**Conseil économique et social**

**Forum mondial de l'harmonisation
des Règlements concernant les véhicules**

**Règlement n° 129 (Dispositifs améliorés
de retenue pour enfants)****Proposition de série 01 d'amendements à la phase 1
du Règlement n° 129 (Dispositifs améliorés de retenue
pour enfants)****Communication de l'expert de la France***

« 4.6 Marquage **pour un DARE intégral comprenant des attaches ISOFIX i-Size**

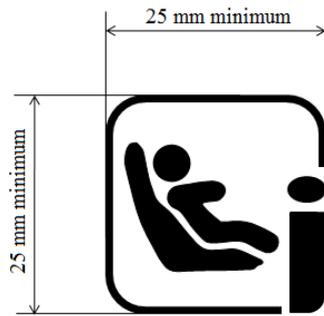
Paragraphes 4.6 et 4.6.1, modifier comme suit :

Le marquage doit être situé sur la partie du DARE qui inclut les attaches ISOFIX.

~~Les~~ **L'une des étiquettes d'**informations suivantes doivent être visibles de façon permanente par toute personne installant le dispositif **amélioré** de retenue dans un véhicule :

4.6.1 **DARE i-Size :**

Figure 1

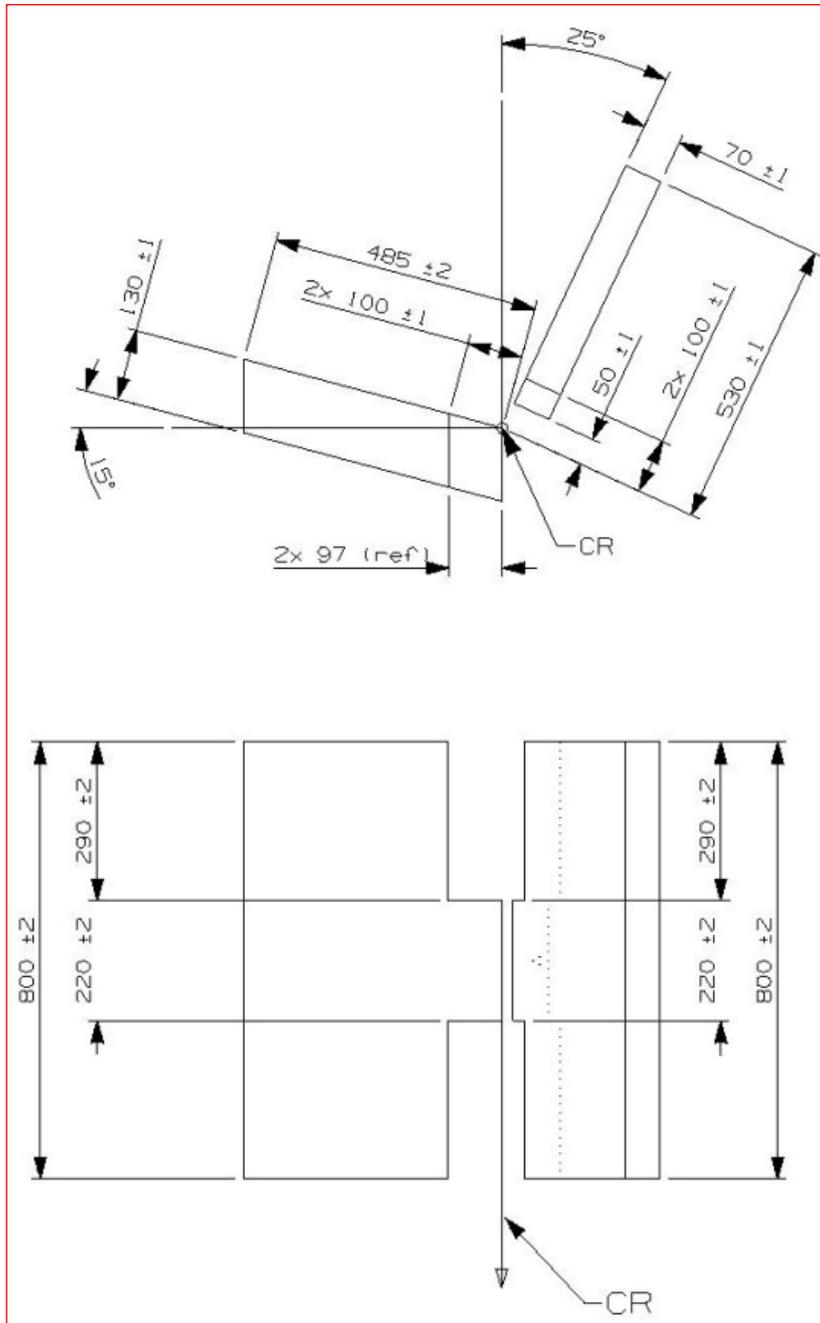
Annexe 6, paragraphe 3.1.5, tableau 1, modifier comme suit :

Figure 1

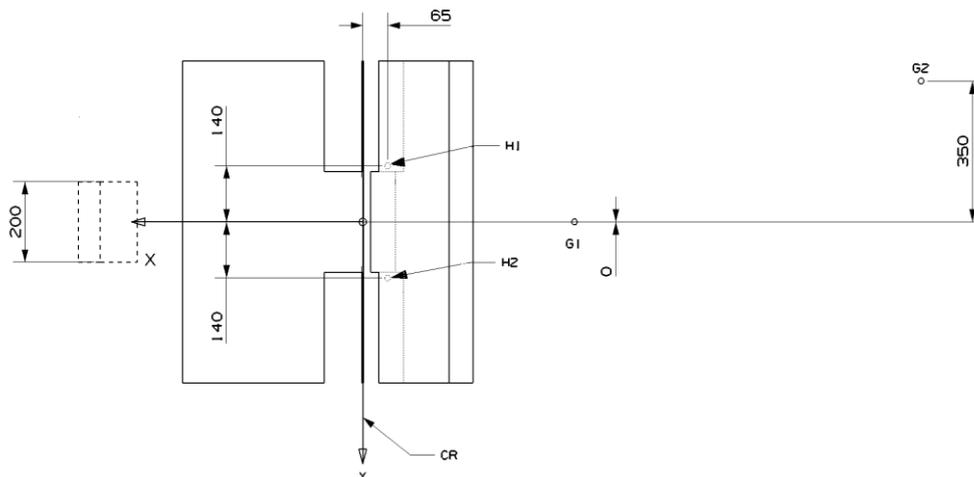
1. Les ancrages doivent être disposés comme indiqué dans la figure ci-dessous.
2. Les dispositifs **améliorés** de retenue pour enfants de type «i-Size» universels, destinés à un véhicule spécifique, ou spéciaux doivent être fixés aux points d'ancrage H₁ et H₂.

Figure 2
 Vue en coupe – Banquette avec ancrages (tolérance générale : ± 2 mm)

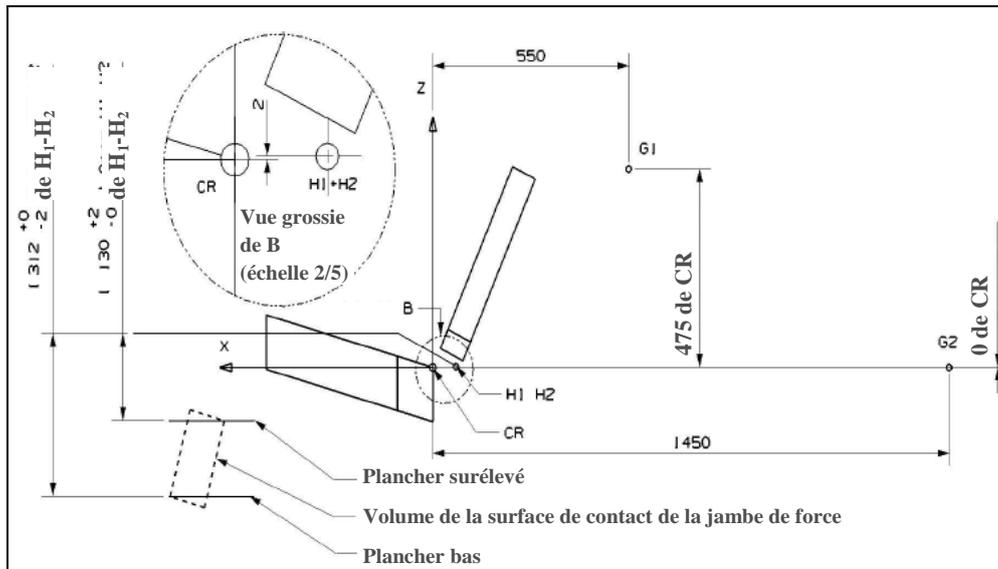
Annexe 6, appendice 2, modifier comme suit :

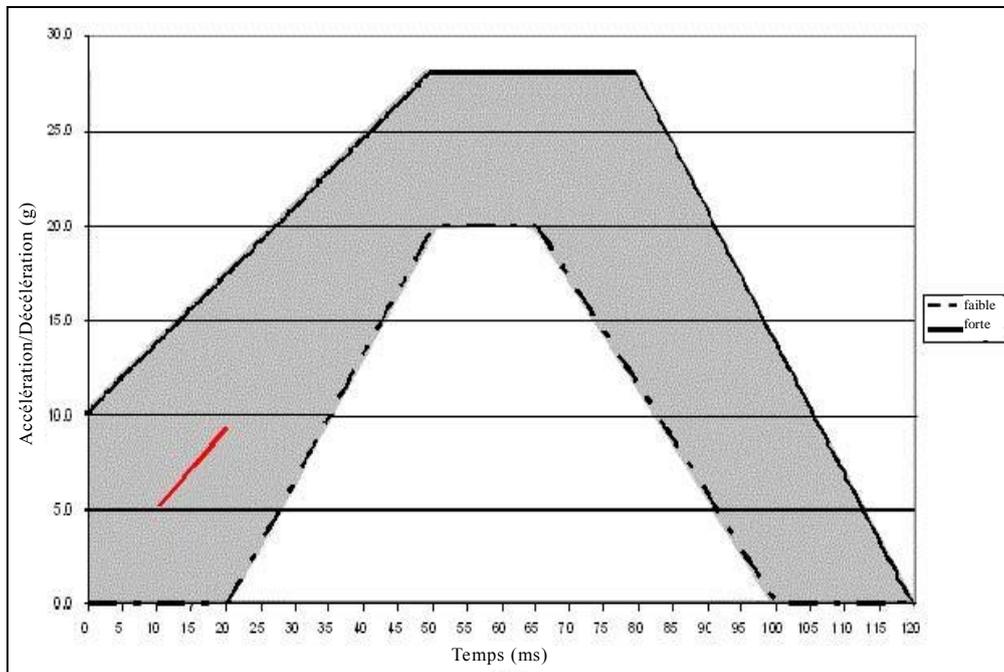
Annexe 7, appendice 1, figure, lire :

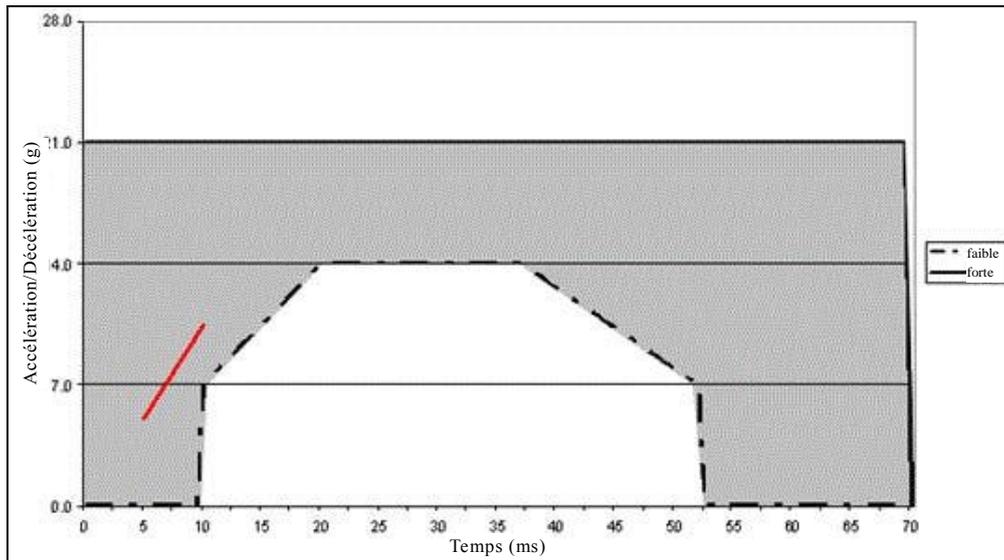
Annexe 7, appendice 2, figure, lire :

Figure 1

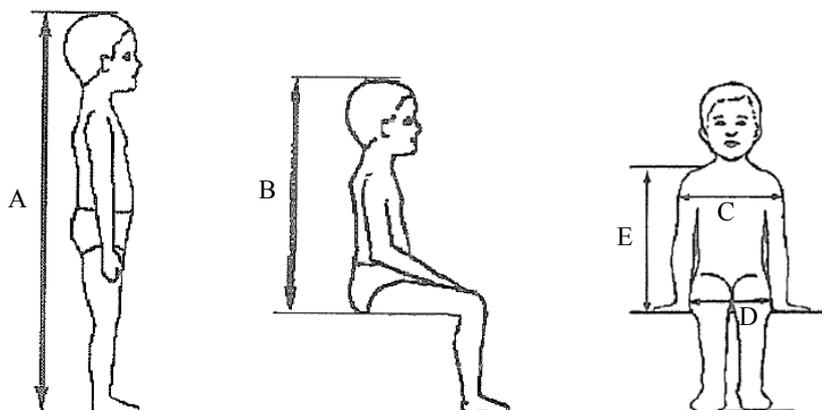
Annexe 18, modifier comme suit :

~~En cas de mesure~~ **Toutes les dimensions latérales sont mesurées** sous une force de 50 N avec le dispositif décrit à la figure 2, **et les tolérances suivantes s'appliquent** sont appliquées aux dimensions :
